# 模具修改合同

合同编号: GHRCHT20240070

甲方委托乙方修改模具(见下列清单), H6 卧铺项目, 项目号 ZY2221, 由甲方提供修改要求给乙方, 乙方按照甲方要求负责修改模具。甲、乙双方在互利互惠、平等协商的基础上, 就模具修改的相关事宜达成如下条款, 以资共同遵守。

## H6卧铺挂钩修模方案

RCS0263-01

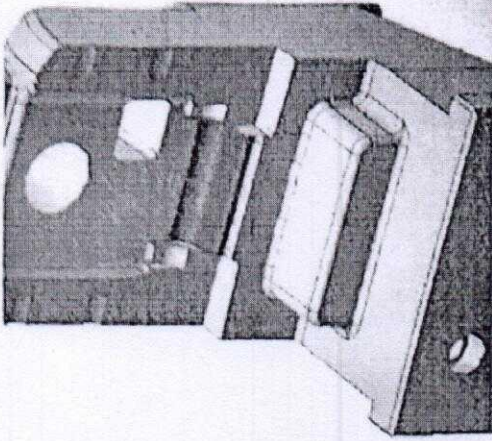
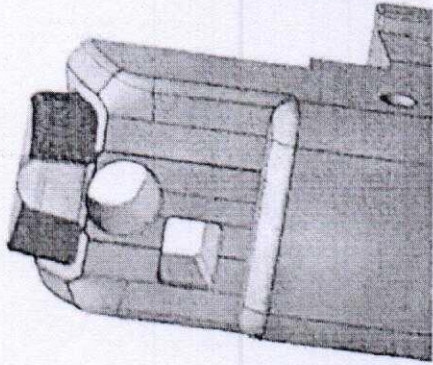
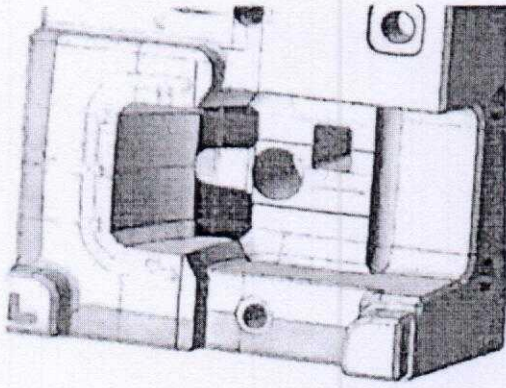
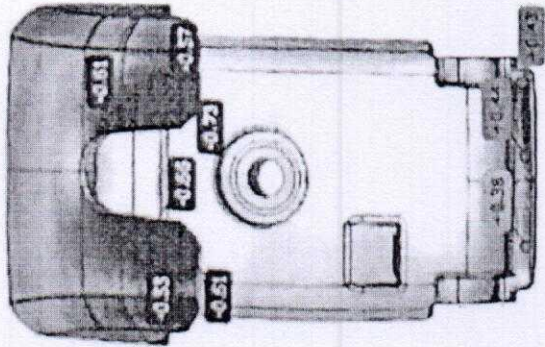
## 产品变形

修模方案：  
根据产品与数模调整产品变形  
蓝色区域加胶  
红色区域减胶  
加胶量与减胶量有模具供应商自定，满足  
我司产品要求即可。

荣昌回复：断差控制在0.5mm

保功能不保尺寸

RCS0263-01

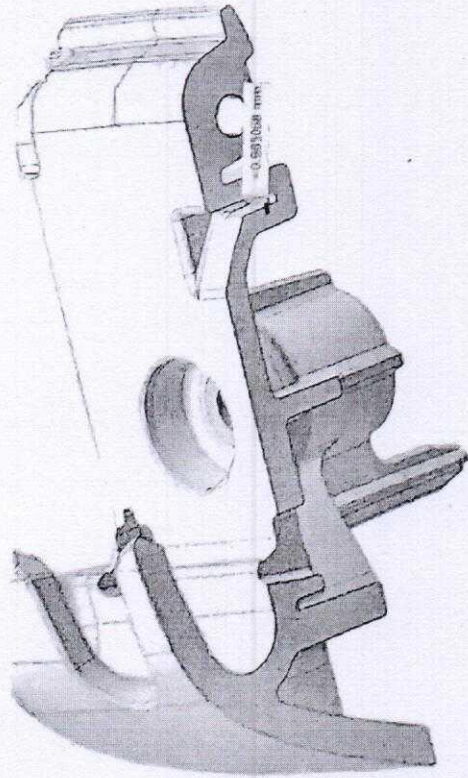
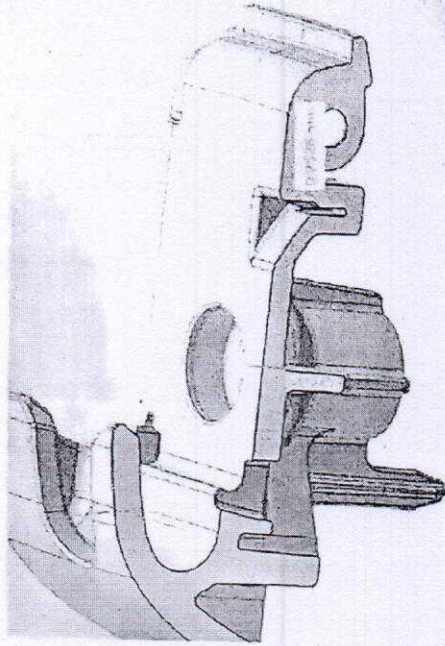
模具数据0.985mm, 弹簧片装  
配松动, 易脱出。

客户数据0.952mm, 弹簧片总装  
配OK

OK

RCS0263-01

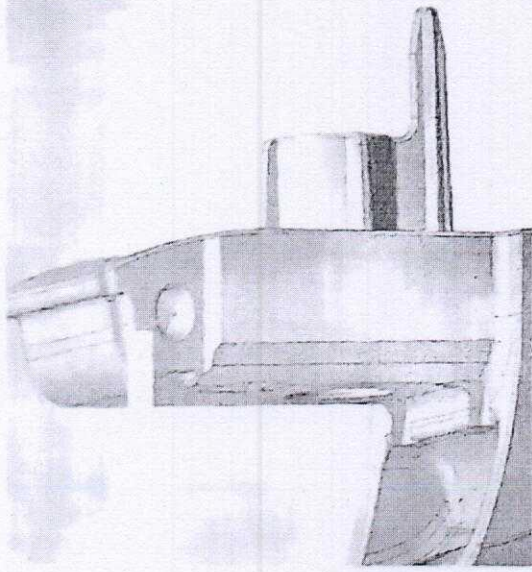
◆ 圆孔直径数据5.1mm, 产品要求5.0mm

OK

RCS0263-02

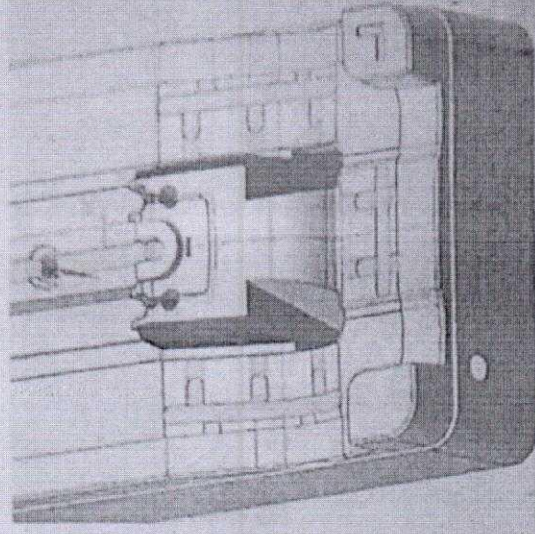
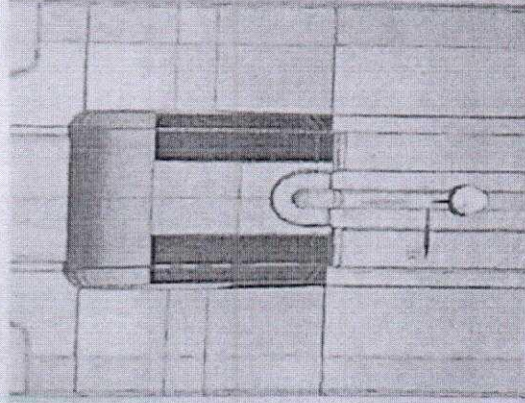
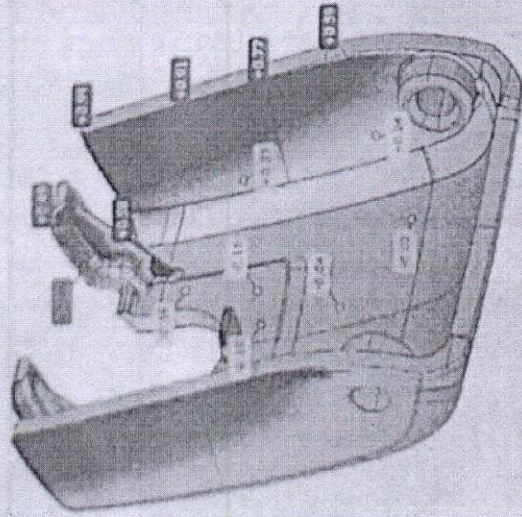
## 产品变形

修模方案：  
根据产品与数模调整产品变形

蓝色区域加胶

红色区域减胶

加胶量与减胶量有模具供应商白庭满足  
我司产品要求即可。

荣昌回复：断差控制在0.5mm

保功能不保尺寸

RCS0263-02 RCS0263-01

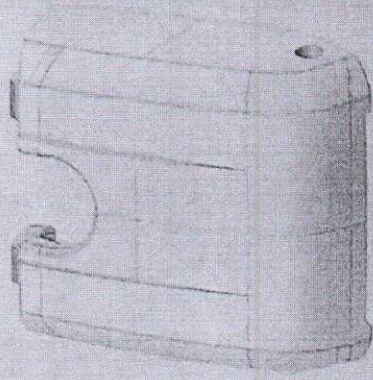
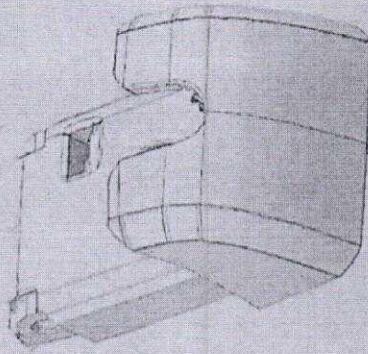
修模方案:

黄色面为皮纹面, 皮纹加工由客户指定摩德加工

OK
